**Frå:** Larissa Dahl  
**Send:** torsdag 7. april 2022 11:49  
**Til:** ivar.solheim@byggraad.no  
**Kopi:** Are Frøysland Grande  
**Emne:** Vidare saksgang i saka mur 20/7073

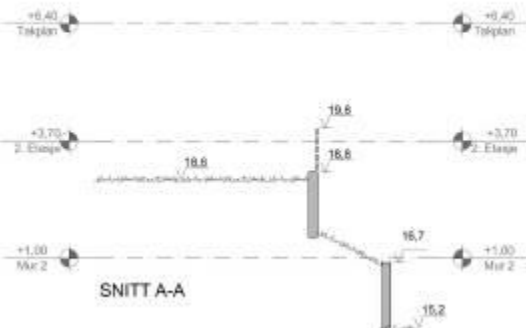
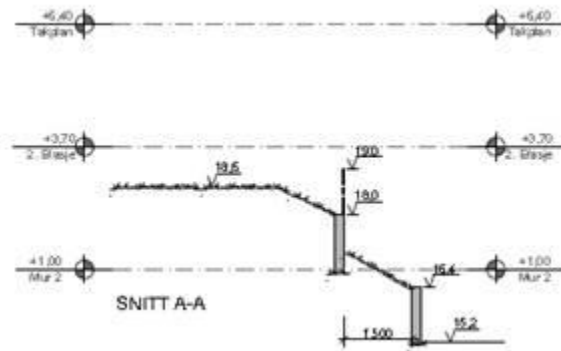
Vi har sett på saka med lederen. Vi ser at det er ikkje søkt om endring, sjølv om det skulle søkes for øverste mur nr.2 fra kote 18,0 moh til 18,8 moh. Jeg har misforstått i telefonsamtale at det er ikkje lik høyde på godkjent øverste mur i rammeløyve, men utløser høydeforskjell på 0,8 m.

Når vi snakket i telefon, før jeg har gitt igangsettingsløyve, har du forklart at det har skjedd feil i kontrollmålingen av høyde på muren. Da har jeg antatt at hele konstruksjonen «heves» 0,8 meter opp. Men nå ser jeg tydelig ved sammenligning av rammetegninger og IG-tegninger at nederste kote +15,2 er uendret i begge søknader, mens høyde på øverste mur økte med 0,8 m i søknad om igangsetting.

Tegninger godkjent i rammeløyve:

Tegninger godkjent i

igangsettingsløyve- krever endringsløyve:

Dere har to alternativer:

1. Bygge etter opprinnelig godkjent rammeløyve med høyde på øverste mur 18,0 moh.
2. Søke om endringsløyve for høyde, sende nytt nabovarsel med forklaring hva endring går på.
